ARMANDO DIAZ, VIA

0022

Descrizione prestazionale dell'intervento

Foto del rilievo

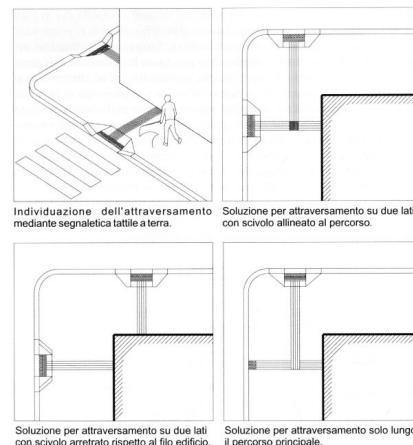
Criticità

Inadeguatezza di segnalazione tattile per non vedenti

Intercettazione dell'attraversamento pedonale attraverso la **collocazione di adeguata segnaletica tattile sul marciapiede**.
Se non vi è semaforo, sarà sufficiente sbarrare il marciapiede, all'altezza del centro della zona zebra, con il Codice di DIREZIONE RETTILINEA che terminerà 40 cm prima del confine fra scivolo e zona carrabile con il Codice di PERICOLO VALICABILE che deve coprire tutta la luce dello scivolo.

Materiale suggerito: **Tipo LogesVetEvolution**
